製品
News

仕様変更

K-2025-01

自動電源切替開閉器 リレー内蔵型 DS-MC
標準付属品 端子カバー穴径変更

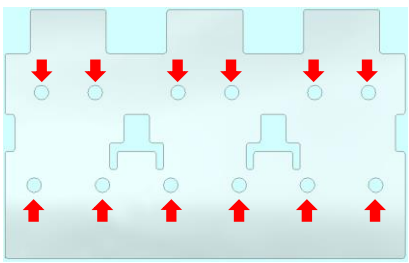
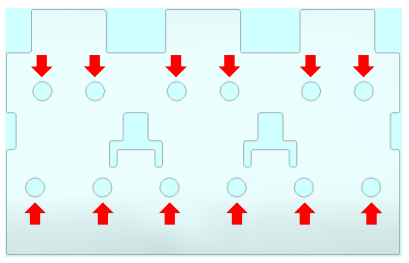
検電作業向上のため端子カバーの穴サイズを変更します。

●標準付属品 端子カバー2P・3Pの抜き穴サイズをφ3からφ4に変更

対象機種	変更前	変更後
DS32MC 2P 30A DS62MC 2P 60A	 <p>抜き穴サイズφ3</p>	 <p>抜き穴サイズφ4</p>
DS33MC 3P 30A DS63MC 3P 60A DS73MC 3P 75A	 <p>抜き穴サイズφ3</p>	 <p>抜き穴サイズφ4</p>
